**CONCESSION DE SAINT PANDELON
(LANDES)**

**Mémoire de réponse aux avis déposés
sur le registre
d'enquête publique**

Octobre 2022

L'enquête publique portant sur la demande d'ouverture de travaux miniers consistant en la réalisation de deux sondages S221 et S321 a été conduite du 12 septembre 2022 au 12 octobre 2022 inclus.

Figure 1: Exposition au risque de retrait gonflement des argiles

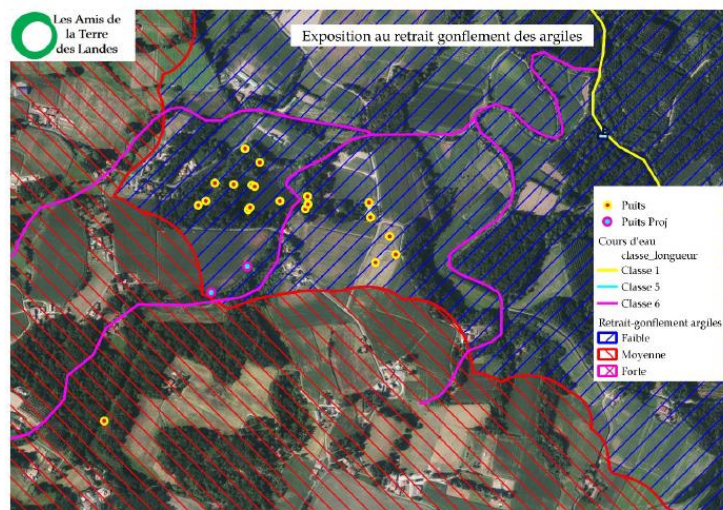
Lors du débat public, EDF a affirmé maîtriser la technique de réalisation et de fonctionnement des cavités salines grâce à leur longue expérience à Etzel en Allemagne. Or, nous avons démontré qu'ils n'avaient jamais participé à la chose. Ceci nous a conduit à aller voir de plus près ce qui se passait à Etzel. Nous y avons découvert que de nombreuses cavités avaient été ou étaient en train d'être réalisées. Des problèmes structuraux concernant le bâti émergeaient. Les experts des mouvements argileux et de la convergence des cavités se renvoyaient la responsabilité pour l'indemnisation. Si nous consultons la -Figure 1- nous constatons que les forages projetés sont en zone de risque faible, mais très proches voire contigus à la zone de sensibilité moyenne du phénomène de retrait gonflement des argiles. La norme comporte 4 zones : (nulle, faible, moyenne, forte). Peut on penser que, comme pour la remontée des nappes, le BRGM sous-évalue un risque, qui semblerait accru par le changement climatique ? Plus de pluie en hiver, et plus sécheresses en été... Quid des éventuelles procédure d'indemnisations ?

Figure 2: Position des forages Infoterre, des mesures sur le Luy, des cavités projetées

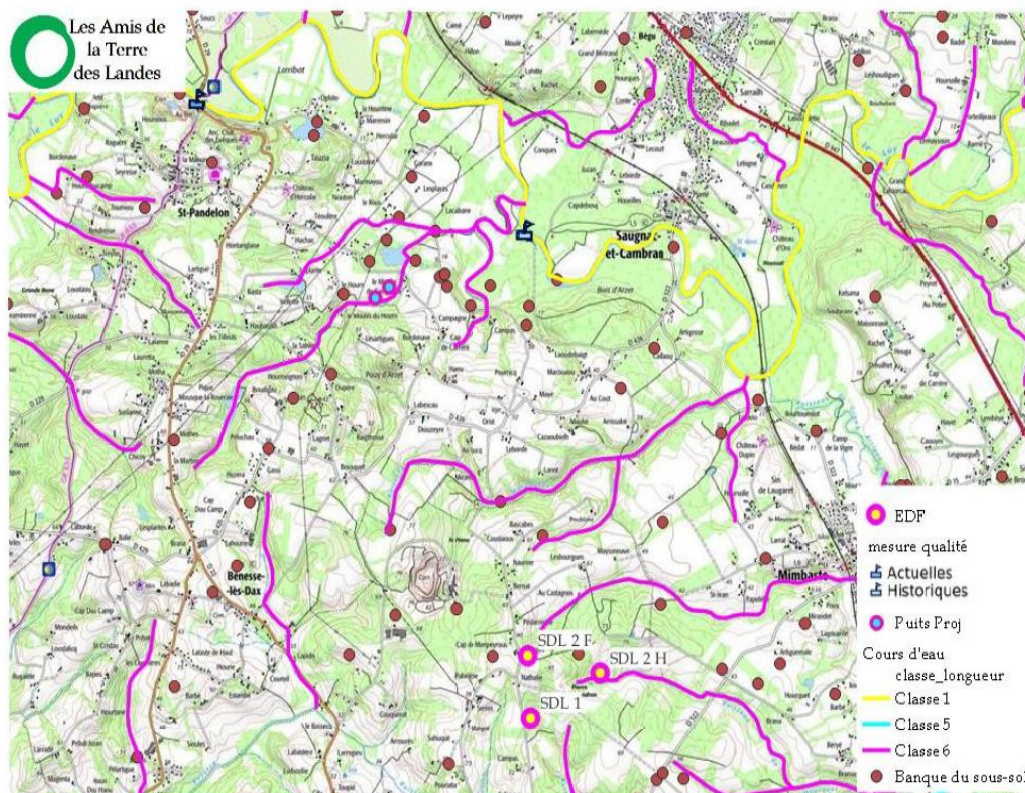
Le BRGM, dans sa base de donnée " Infoterre ", répertorie les forages effectués sur la zone -Figure 2-. Cette base de donnée donne la composition du sous sol au droit des forage en fonction de la profondeur de ceux-ci, ainsi que pour certains d'entre eux la profondeur de la première nappe d'eau.

Le porteur de projet indique que des interconnexions existent entre les cavités, et les nappes de différentes profondeurs. C'est une pollution induite.

Figure 4: Evolution des débits annuels sur le Luy

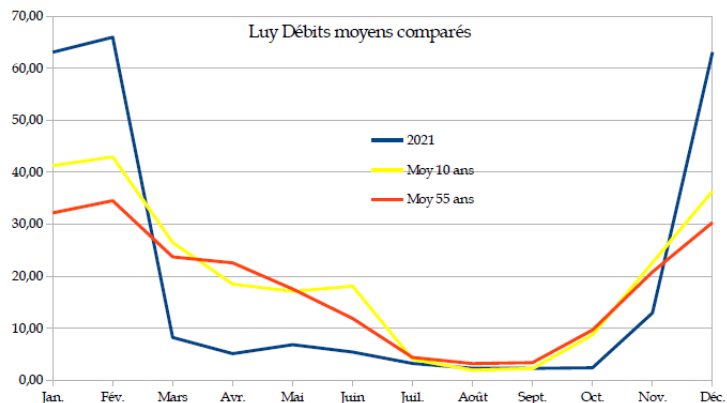
Le Giec nous indique qu'il existe une forte probabilité de la modification des flux pluviaux avec le changement climatique. La même quantité de pluie, mais avec des abats plus violents et concentrés hors des périodes chaudes. Il semblerait que ce soit le cas sur les débits du Luy à Saint Pandelon. En effet, si nous portons - Figure 4- l'évolution des débits en fonction du mois avec des moyennes à 55 ans, 10 ans, et l'année 2021, nous observons bien cette tendance. De plus intenses abats d'eau en hiver compensés par des pluies beaucoup plus faibles en été de juillet à septembre.

Figure 5: Etiages comparés du Luy sur 55 ans, 20 ans et 2022.

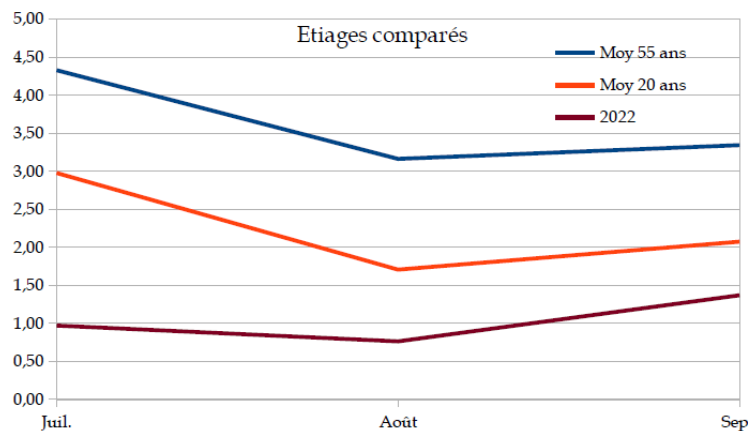
La Figure 5 confirme la baisse des étiages en été pour les chroniques 55 ans, 20 ans, et 2022. Ceci confirme les tendances observées sur les affluents proches du Luy sur la base de donnée "Onde" du BRGM.

C'est vraisemblablement la raison qui pousse la DDTM à imposer au porteur de projet une très forte réduction des volumes de pompage sur la moitié de l'année entre le 1^{er} mai et le 30 octobre. Ce qui ne manquera pas d'altérer l'équilibre financier de l'entreprise.

Figure 6: Evolution de la salinité à l'embouchure du Hourn

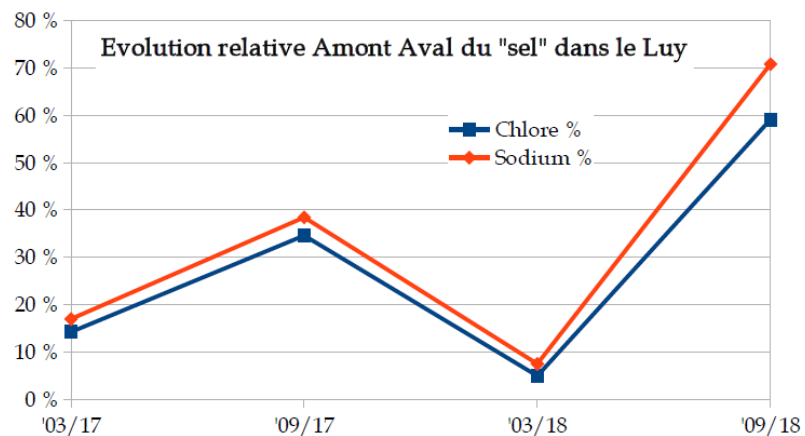
Une autre représentation est donnée -Figure 6-. Cette figure permet de voir l'influence de la pollution par le sel en fonction des saisons. La pollution du printemps est moins impactante que celle de la fin de l'été. Faibles débits obligent. Nous aimerions connaître l'impact de ceci sur la biodiversité. Par exemple sur l'alevinage, sur la grande mulette espèce protégée et endémique du Luy, et les autres taxons ...

Figure 7: Evolution relative de la salinité du Luy de Bastenne à St Pandelon

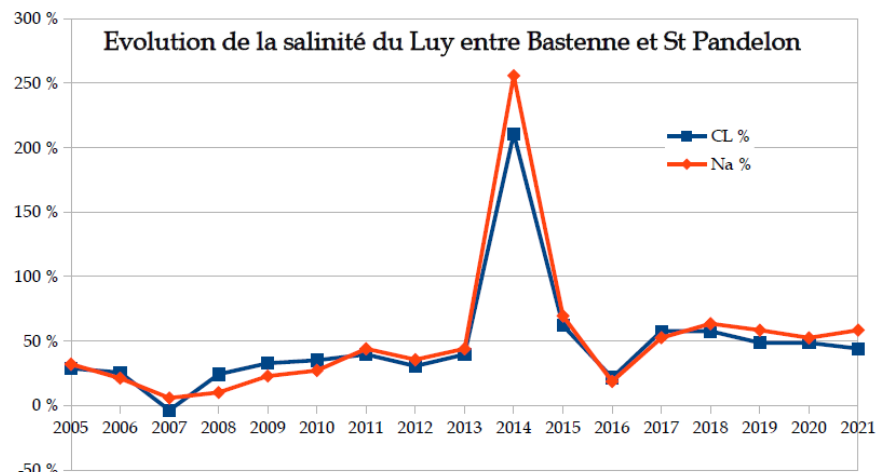
Nous avons recherché un point de mesure plus en amont pour évaluer l'impact sur une durée plus importante. Il existe un autre pont de mesure à Bastenne à 40km en amont. Les Chroniques sont incomplètes en ce qui concerne les années. Toutefois, elles sont relativement stables donc nous avons calculé les moyennes

pour les ions Chlorures et Sodium. Si nous comparons avec L'amont de St Pandelon nous trouvons des valeurs similaires respectivement de 22 à 24, et 12mg/l. Si nous comparons les valeurs entre St Pandelon et Bastenne nous obtenons la -Figure 7-. On remarquera le pic de 2014. Chose curieuse, à Bastenne nous avons les mesures de 2013, 2014, 2015, rien les années juste avant, rien après... Le porteur de projet pourrait avoir des informations à ce sujet. Y a t il eu des accidents causant des pollutions de son ressort sur le Luy ? Et que fait la police de l'eau pour supprimer cette pollution permanente ?

La figure 7 présentée dans le courrier montre que les courbes amont et aval sont quasiment confondues traduisant un apport de salinité par le Hourn non significatif.

Enfin, la figure 7 montre en 2014-2015 un pic de salinité à 40km en amont de la confluence entre le Hourn et le Huy, CSME ne peut donc pas être tenue responsable de cet événement.
